改善箇所説明図

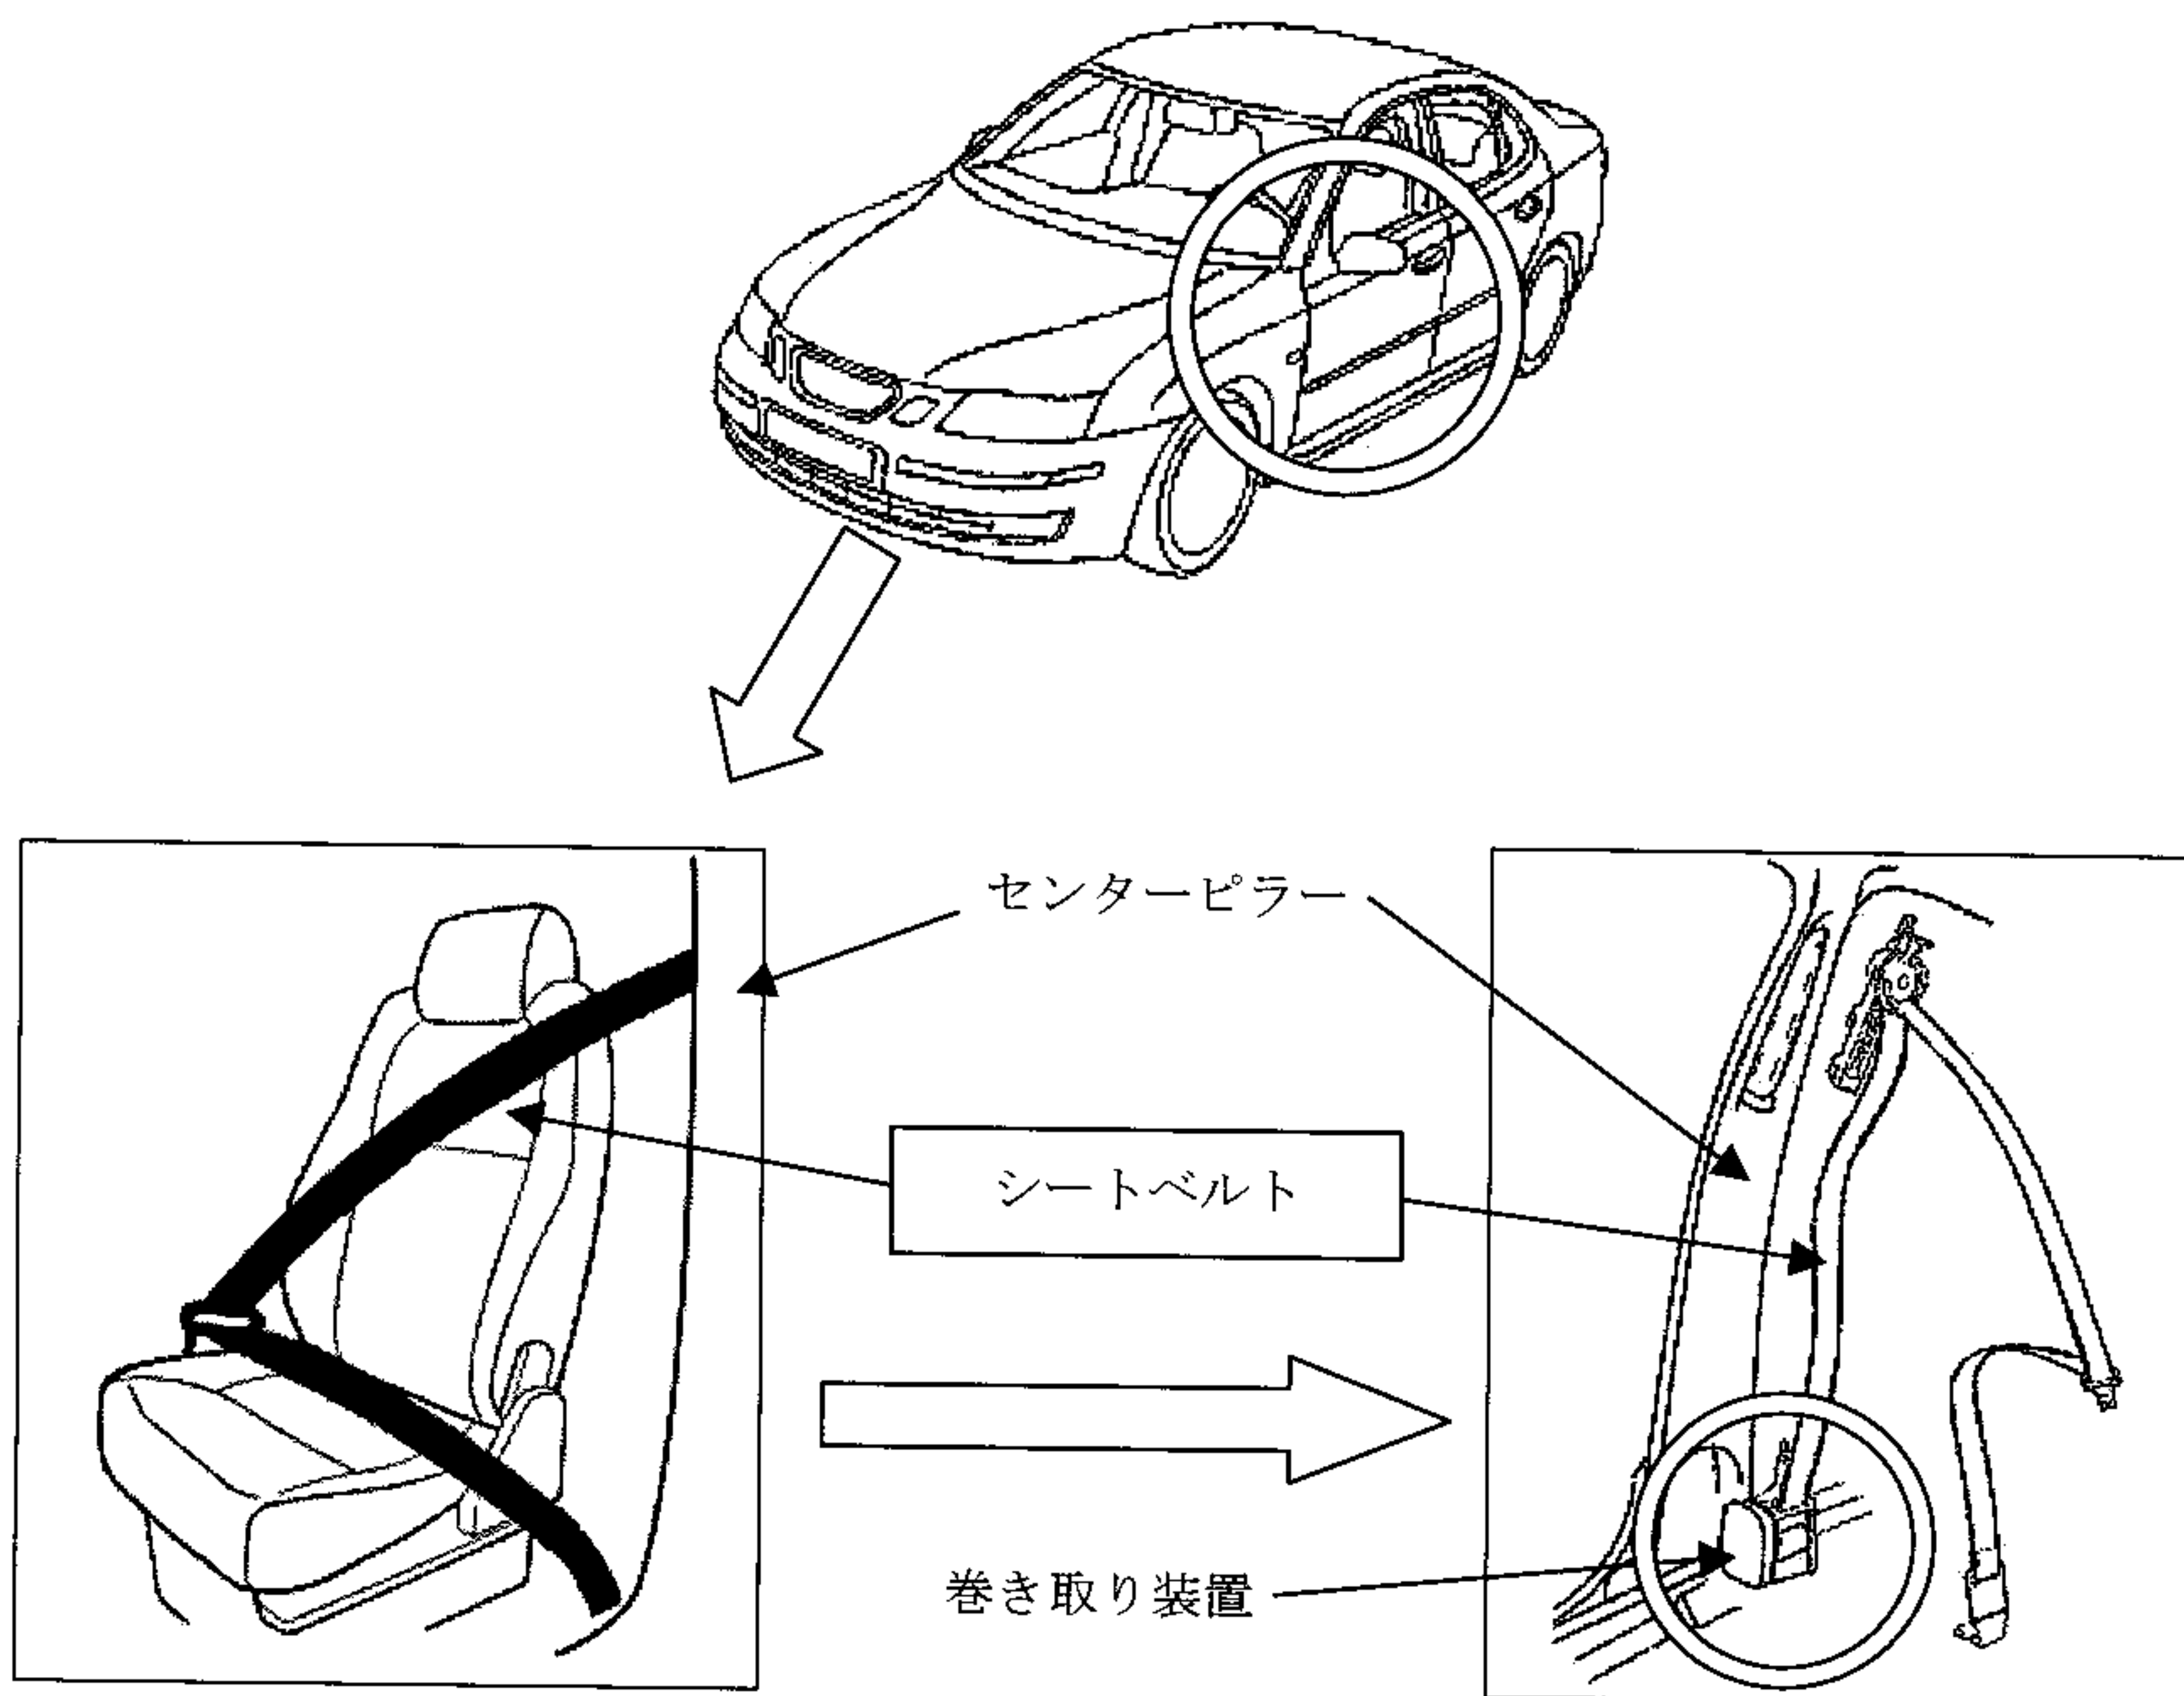
基準不適合発生箇所

前席シートベルトの巻き取り装置の製造工程において、ベルト巻き取りバネの取付けが不適切なため、シートベルトの巻き取りがされないことがある。そのため、衝突等による衝撃を受けた場合に乗員を保持できないおそれがある。

＜改善内容＞

全車両、シートベルトを対策品と交換する。

識別方法：運転席ドアストライカ下部に黄色ペイントを塗布。
